Příloha č. 2:

Připomínky občanů, které byly doručeny na Úřad MČ Praha-Libuš:

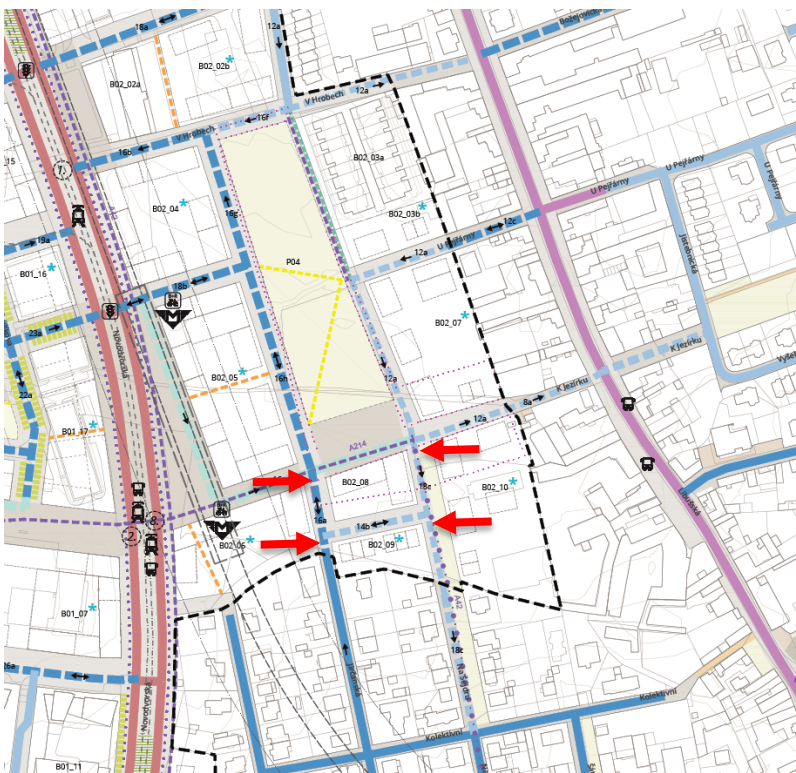
Jako obyvatelé dotčeného území nesouhlasíme s navrženou průjezdností dnes slepých ulic Na šejdru a Jirčanská pro automobily. Tento návrh zhorší kvalitu života obyvatel těchto ulic, protože způsobí zvýšení provozu, a tedy i úroveň hluku a znečištění. Obyvatelům Libuše ale nic nepřinese. V praktickém životě totiž nebude pro obyvatele Libuše potřeba projíždět autem mezi ulicemi Jirčanská/Na šejdru a například ulicí V Hrobech. Všechny budovy v nové výstavbě budou přístupné buď z ulice Libušská nebo z ulice Novodvorská a není tedy důvod, aby navíc byly přístupné i ze směru od ulice Meteorologická. Ulice Na šejdru a Jirčanská jsou přístupné z ulic Meteorologická a Libušská a není nutné, aby byly přístupné i z Novodvorské. Nerezidenti, kteří Libuši jen projíždějí, by ale v případě průjezdnosti zmíněných ulic mohli projíždět obytným územím například proto, aby se vyhnuli dopravní zácpě v ulici Libušská, čímž by v čase dopravní špičky neúnosně zatěžovali obytnou zónu. Zvýšení automobilového provozu, které by průjezdnost způsobila, navíc není žádoucí ani pro páteřní cyklostezku A42, která má být nově umístěna do ulice Na šejdru a pro jejíž bezpečnost bude lepší automobilový provoz minimalizovat.

Naopak prostupnost pro pěší a průjezdnost pro cyklisty jsou v tomto území vítány, protože zlepší možnosti nemotorové dopravy směrem k nové zástavbě. Navrhujeme tedy ponechat organizaci automobilové dopravy v ulicích Na šejdru a Jirčanská tak, jako doposud, tedy obousměrný provoz se zaslepením ulice pro automobily buď ve stávajícím místě nebo v úrovni nové ulice s profilem 14b nebo případně v úrovni ulice K Jezírku (viz červené šipky v obrázku).
